Bebauungsplan Nr. 239
-Wohnpark am Rhein-Herne-Kanal / Grimberger Feld-
Stadtbezirk Wanne

Stellungnahmen und Abwägungsvorschlag

der Verwaltung zu den Eingaben im Rahmen der
Beteiligungsverfahren nach den § 3 Abs. 1 sowie 4 Abs. 1 BauGB

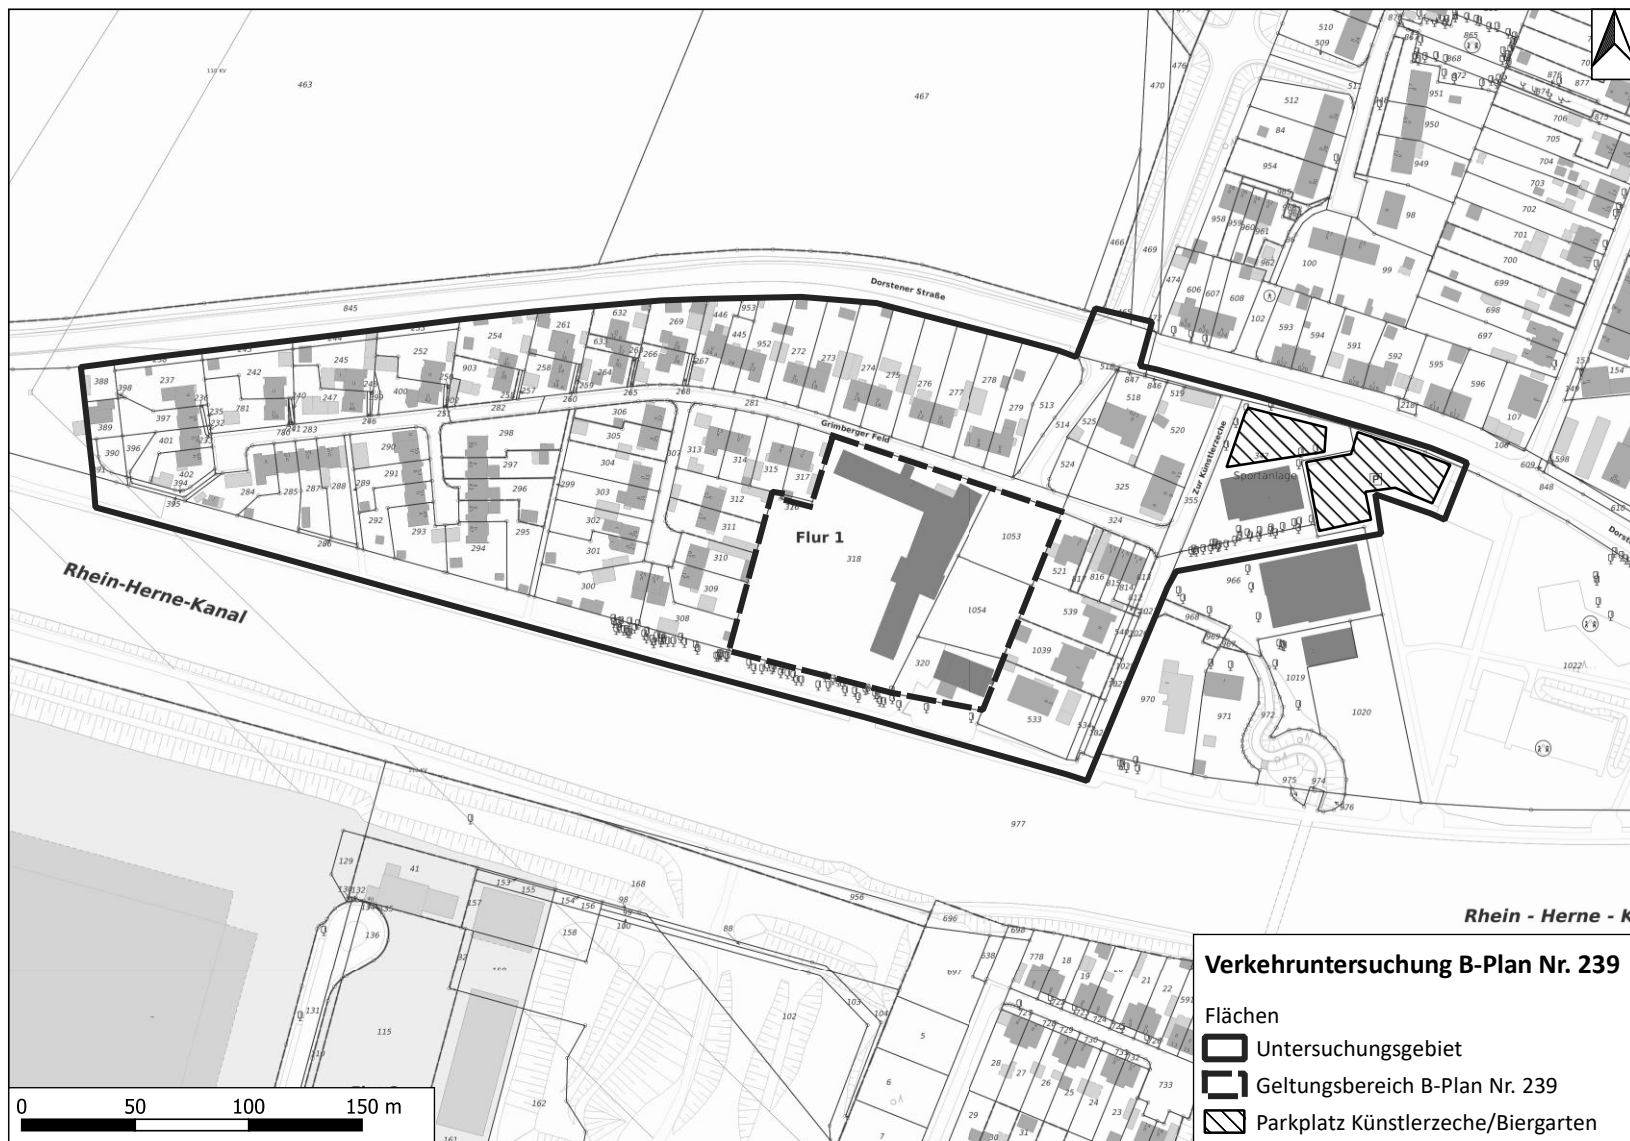
Arbeitsprogramm Verkehrsgutachten B-Plan Nr. 239 - Wohnpark am Rhein-Herne-Kanal / Grimberger Feld (90 WE, 3-gruppige Kita)

- siehe Anlage 1
- das Untersuchungsgebiet umfasst die Straßen Grimberger Feld und Zur Künstlerzeche, den signalisierten KP Dorstener Straße / Grimberger Feld / Wiedehopfstraße und die öffentlichen Parkplätze an der Künstlerzeche Unser Fritz/ Biergarten inkl. Zu-/Ausfahrt zur Dorstener Straße
- in der Angebotsanfrage auf die Problemstellung eingehen (u.a. geringe Straßenbreite Grimberger Feld, Sackgassen, Parksituation aufgrund benachbarter Künstlerzeche Unser Fritz bei Veranstaltungen bereits heute angespannt)
- Aufgabenstellung: Untersuchung und gutachterliche Empfehlung zu den verkehrlichen Auswirkungen des Vorhabens, Untersuchung und Bewertung der Wechselwirkungen und Potentiale der benachbarten Künstlerzeche für den ruhenden Verkehr

Kommentiert [DJ1]: Ich gehe von einem Prognosefall aus. Sollten verschiedene Varianten geplant sein oder entwickelt werden, wäre das hier zu ergänzen.

- Ermittlung des tatsächlichen / verkehrsplanerischen Stellplatzbedarfs auf Basis der Verkehrsprognose und Vergleich mit den bauordnungsrechtlich nachzuweisenden Stellplätzen
